### DĖL PIRKIMO DOKUMENTŲ PAAIŠKINIMO Nr.3

Akcinė bendrovė „Via Lietuva“ (toliau – perkančioji organizacija) vykdo viešojo *pirkimo MAGISTRALINIO KELIO NR. A1 VILNIUS–KAUNAS–KLAIPĖDA TILTO PER DUBYSĄ 145,252 KM PAPRASTOJO REMONTO APRAŠO PARENGIMAS IR DARBŲ ATLIKIMAS (Pirkimo ID 4786182)*, atliekamo tarptautinio atviro konkurso būdu, procedūras ir teikia pirkimo dokumentų paaiškinimus, atsakydama į tiekėjų klausimus.

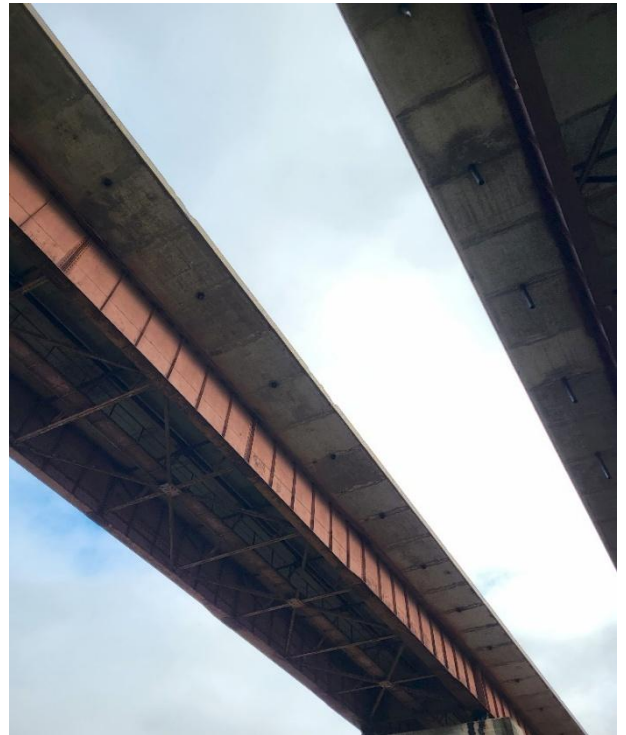
**5. Klausimas.** „TS yra parašyta, kad turėkliniai blokai turi būti pakeisti naujais. Tačiau po apžiūros pastebėta, kad blokai yra monolitiniai, sujungti su perdanga, žemiau pateikiame nuotraukas. Atsižvelgiant į tai prašome patikslinti PO lūkesčius? Ar juos atitiktų sprendinys, kad blokams būtų atliktas remontas t.y matoma armatūra padengta antikoroziniu mišiniu, pažaisdos atstatytos, senų turėklų metalinės plokštelės paliekamos.“

**Atsakymas.** Numatyti esamų monolitinių turėklinių blokų ardymą (nudaužymą) ir naujų išbetonavimą (įrengiant naujus armatūros strypus).
